Mission régionale d'autorité environnementale  
OCCITANIE

**Avis de la mission régionale d'autorité environnementale**  
**Projet de construction et d'exploitation d'une centrale éolienne**  
**au lieu-dit « Puech de Senrières »**  
**Commune de Durenque (Aveyron)**

N° saisine : 2022- 10 354

Avis émis le 13 mai 2022

**Carte localisant les projets éoliens construits et en instruction à l'échelle de la ZIP du projet – source PICTO Occitania – données de décembre 2021.**

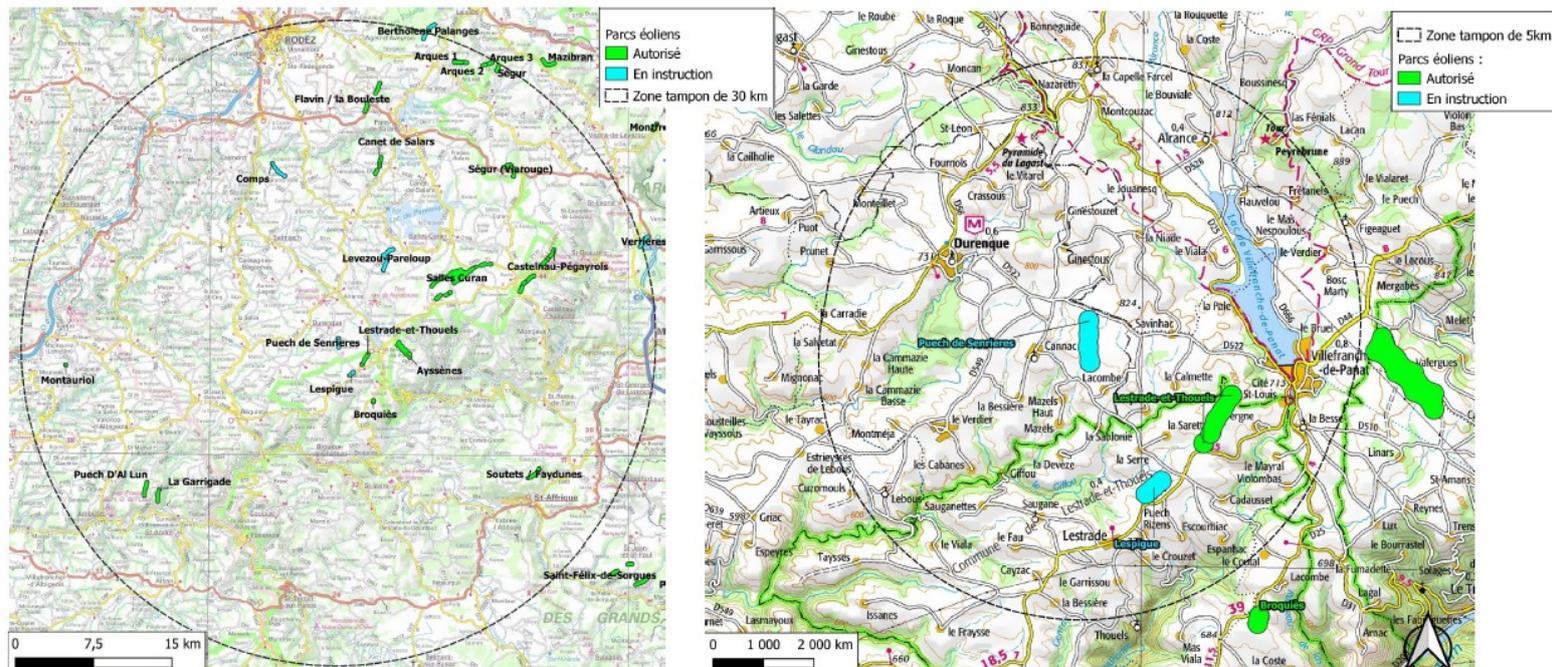
Le dossier intègre un suivi naturaliste des centrales éoliennes en fonctionnement et permet d'identifier le niveau de mortalité de l'avifaune et des chiroptères au niveau de la zone d'étude. L'analyse du suivi de mortalité de l'avifaune et des chiroptères de la centrale de Lestrades-et-Thouels la plus proche permet de constater qu'en moyenne et selon les modèles de calculs utilisés, la centrale génère la mortalité d'environ trente individus par an ; ce qui la classe dans la moyenne des centrales d'Occitania en termes de mortalité. Ces données se confirment pour les chauves-souris avec un taux de mortalité de trente individus en moyenne par an, ce qui la classe également dans la moyenne des centrales d'Occitania en termes de mortalité.

Ces résultats sont à mettre en perspective avec les autres parcs actuellement en instruction<sup>11</sup> dans un rayon de trois kilomètres. Dans l'hypothèse d'une autorisation de ces derniers, il apparaît raisonnable de considérer que la réalisation de la présente centrale éolienne conduira à une aggravation du risque d'effets cumulés pour la faune volante qui ne peut clairement pas conduire le porteur de projet à conclure à des impacts faibles à ponctuellement modérés.

Compte tenu des données issues des suivis de mortalité des centrales à proximité et du niveau de sensibilité des espèces observées à l'éolien terrestre au sein de la zone d'étude rapprochée, la MRAe considère que les impacts cumulés pour la faune volante, (rapaces, espèces migratrices et espèces d'oiseaux de haut-vol) sont sous-estimés. Il en est de même pour les chauves-souris sauf pour les espèces de haut-vol. Il convient dès lors de revoir les conclusions des impacts évalués au sein du chapitre sur les effets cumulés, puis de renforcer les mesures d'atténuation et de compensation qui sont intégrées au dossier.

**Compte tenu des résultats de suivi de mortalité de la faune volante au niveau des centrales voisines, des impacts prévisibles pour les deux centrales voisines actuellement en instruction et des résultats d'inventaire naturaliste pour la faune volante de la présente centrale, la MRAe recommande de revoir à la hausse le niveau des impacts cumulés et cumulatifs attendus pour la faune volante.**

**La MRAe recommande de renforcer les mesures d'atténuation et de compensation qui sont actuellement intégrées au dossier afin de réduire le niveau des impacts résiduels attendus pour la faune volante et éviter une perte nette de biodiversité (perte d'habitats naturels importants et destructions d'individus).**
